工程指示 / 要求簡箋(E.I.)

工程指示編號：EI / 9743 / 18

工程名稱：觀塘裕民坊

工程項目：後裝窗用防水角 樣辦及大貨使用位置

大圖版次	本圖版			
	日期			
窗号	寬度 (W)	高度 (H)	幅数	樓層数
T2W-M-1	900	1395.0	1	6F
圖號	T2W-M-1

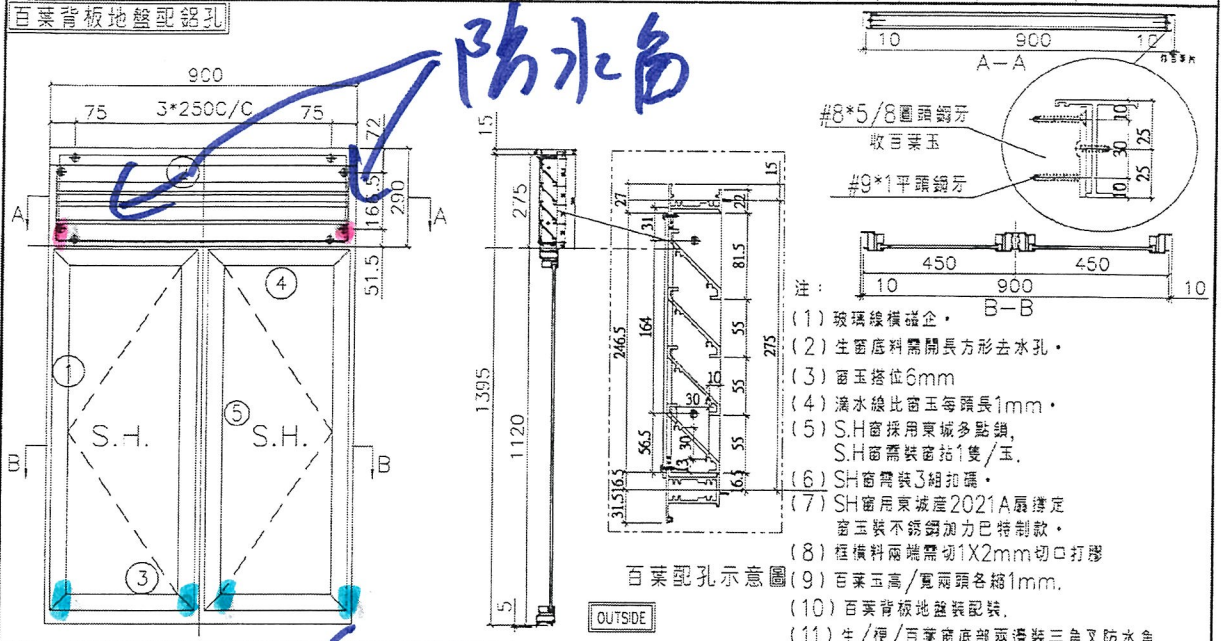
A 版修改：因中企鋁料形狀阻礙防水角安裝，現改成用舊款鋁片

大貨後裝窗請按此做法：

1. 單生窗：防水角(新款)
2. 梗窗：防水角(新款)
3. 百葉底：防水角(新款)
4. 雙生窗(中企及兩邊底)：舊款鋁片

建議由香港
安排人上工廠
場依據型材扇撐
之美請確定此
三叉角防水角的做法
或型材修正
永林 請於9月11日完成

內容: 樣辦窗: 請按附件, 在 EI9712 樣辦窗, 加上防水角共 12 隻。

大貨後裝窗也按此做法:

1. 生及梗窗都要裝防水角
2. 雙生窗中企位置要裝(雙生窗共 4 隻)
3. 百葉底同樣要裝

永林 = 請計算雙窗舊款鋁片數量
